RENESAS TECHNICAL UPDATE

製品分類	MPU & MCU	発行番号	TN-16C-A205A/J	Rev.	第1版
題名	M16C/5L、M16C/56 グループのマニュアル記載変更		情報分類	技術情報	
適用製品	M16C/5L、M16C/56 グループ	対象ロット等	関連資料

EW1 モードのプログラムフローチャート(サスペンド機能許可時)

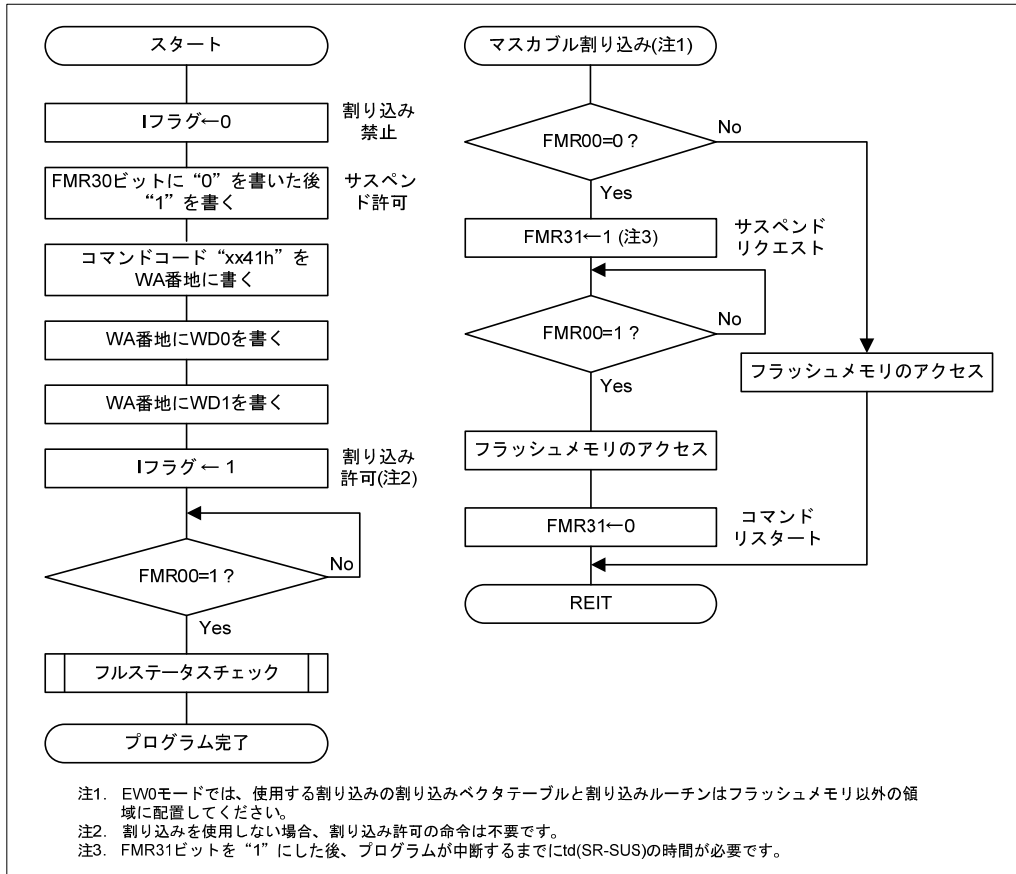
- ・Iフラグを“1”(割り込み許可)にする場所を変更します。

EWOモードのプログラムフローチャート(サスペンド機能許可時)

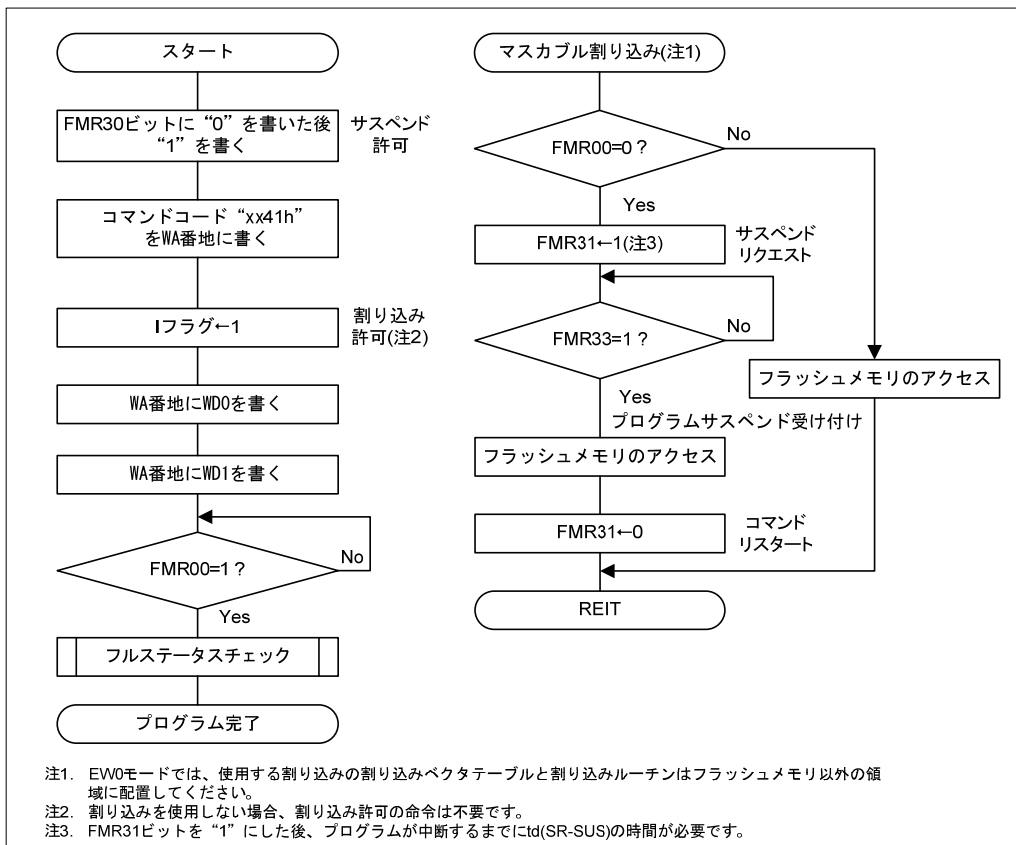
サスペンド機能許可時の手順を変更します。変更する図と変更箇所は次の通りです。次のページに EW0 モードのプログラムコマンドの例を示します。

- ・Iフラグを“1”(割り込み許可)にする場所を変更します。
- ・マスクブル割り込みルーチンで判定に使用するフラグを FMR32 ビットまたは FMR33 ビットから FMR00 ビットに変更します。
